EDITAL Nº 08/2023 - SOLICITAÇÃO IMPUGNAÇÃO

**ILUSTRÍSSIMO SENHOR PREGOEIRO DA INFRA S.A., Empresa Pública Federal,
vinculada ao Ministério dos Transportes**

EDITAL DE LICITAÇÃO N.º 008/2023

OBJETO: Contratação semi-integrada para elaboração dos projetos executivos de engenharia e execução dos serviços remanescentes para conclusão das obras dos subtrechos 06FC, 05FB2 (onde se localiza a superestrutura da ponte sobre o Rio São Francisco) e 05FB1, da Ferrovia de Integração Oeste Leste – FIOL II.

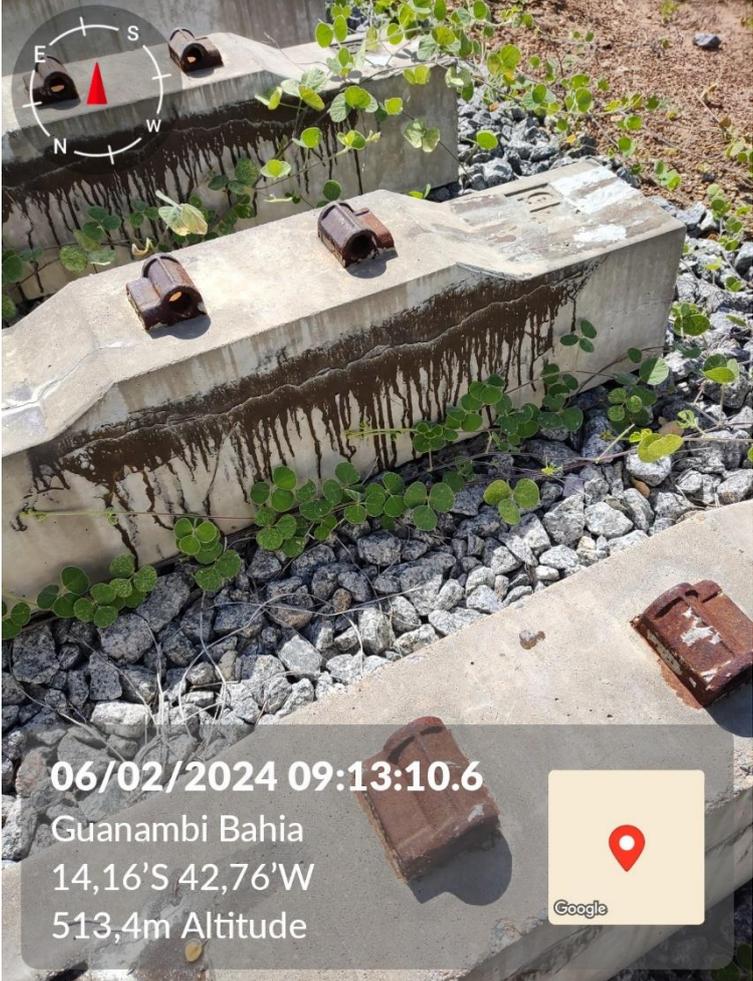
| ID | COMENTÁRIOS | OBS |
|----|---|---|
| |  <p>6 de fev. de 2024, 10:05:02 308° NW Altitude:556.2meter Rapidez:2.4km/h</p> | <p>Situação do armazenamento dos AMVs.</p> <p>Ausência de separação por lote.</p> |
| |  <p>6 de fev. de 2024, 10:04:16 142° SE Altitude:551.9meter Rapidez:0.1km/h</p> | <p>Armazenamento de trilhos.</p> <p>Percentual repassado pela INFRA de 5% a maior o quantitativo de trilhos disponibilizados.</p> |

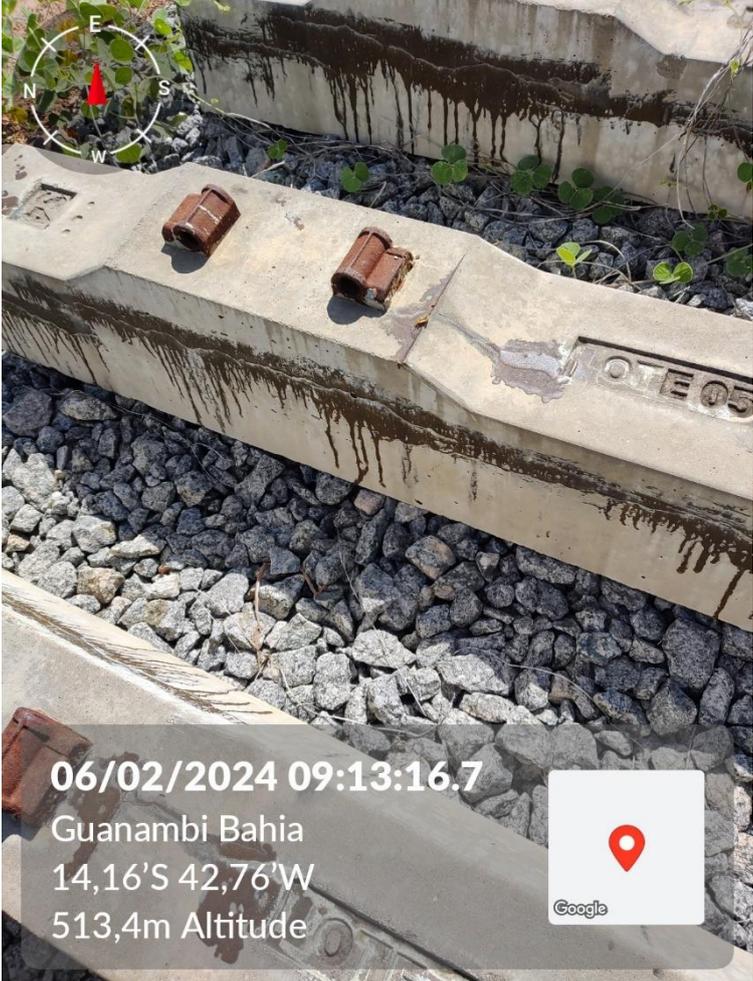
| ID | COMENTÁRIOS | OBS |
|----|---|---|
| |  <p>06/02/2024 10:03:02.9 Guanambi Bahia 14,20'S 42,73'W 545,4m Altitude</p> | <p>Armazenamento de trilhos.</p> <p>Percentual repassado pela INFRA de 5% a maior o quantitativo de trilhos disponibilizados.</p> |
| |  <p>6 de fev. de 2024, 10:04:05 293° NW Altitude:551.7meter Rapidez:0.7km/h</p> | <p>Condição de armazenamento dos grampos e palmilhas.</p> <p>Material sem separação dos demais lotes da ferrovia.</p> <p>Foi solicitado o inventário à INFRA.</p> |

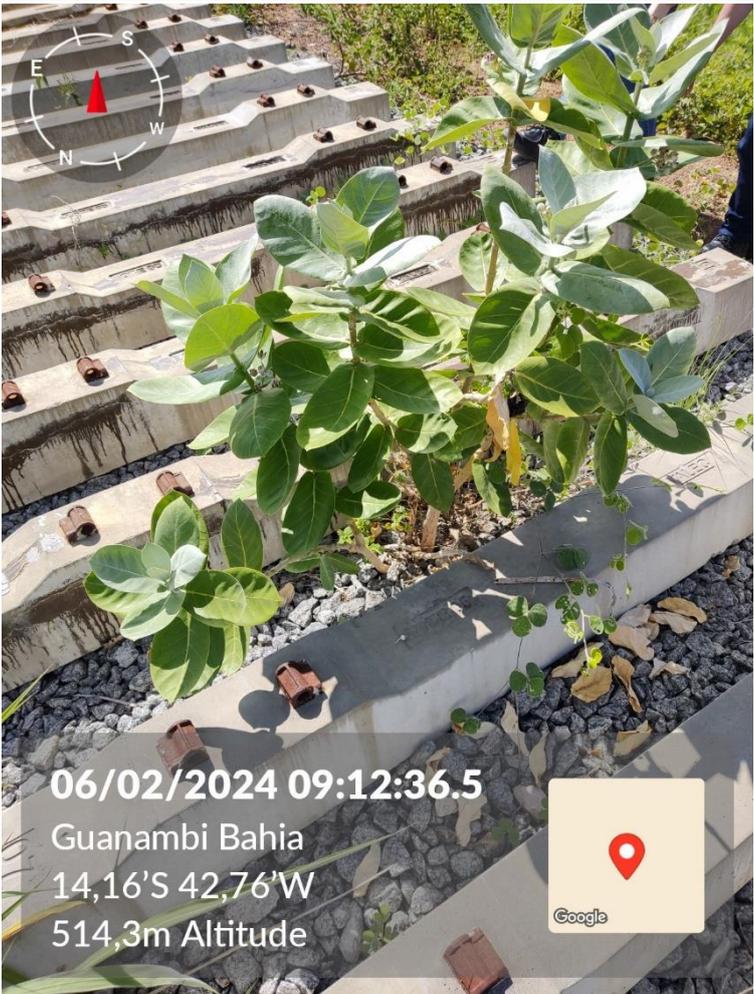
| ID | COMENTÁRIOS | OBS |
|----|---|---|
| |  <p>6 de fev. de 2024, 09:53:14 130° SE Guanambi BA 46430-000 Brasil Altitude:548.6meter Rapidez:0.8km/h</p> | <p>Fabrica de dormentes da pedreira MCS – Mineração Centro Sul.</p> <p>Local de armazenamento dos materiais da ferrovia.</p> |
| |  <p>6 de fev. de 2024, 09:51:34 161° S Altitude:549.4meter Rapidez:0.0km/h</p> | <p>Controle de produção – fabrica de dormentes MCS – Mineração Centro Sul.</p> <p>Apesar do controle, existe um pátio com dormentes condenados, já retirados do campo e sem condições de recuperação.</p> |

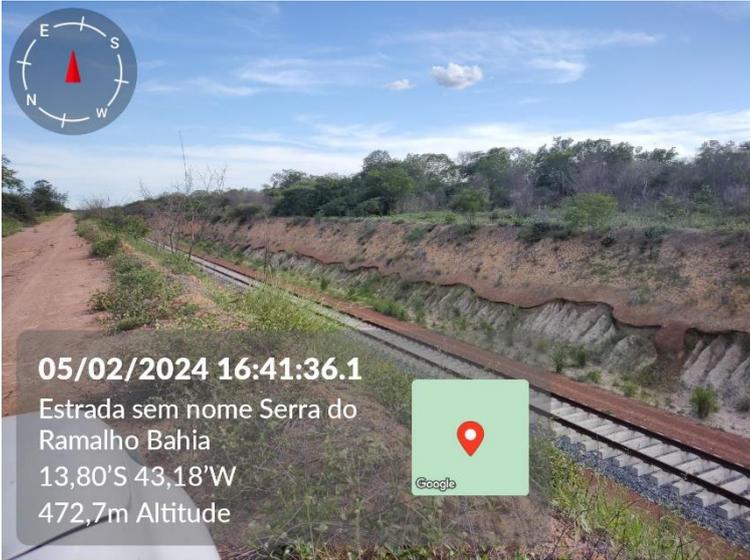
| ID | COMENTÁRIOS | OBS |
|----|---|------------------------------------|
| |  <p>06/02/2024 09:13:16.7 Guanambi Bahia 14,16'S 42,76'W 513,4m Altitude</p> | <p>Material a ser substituído.</p> |
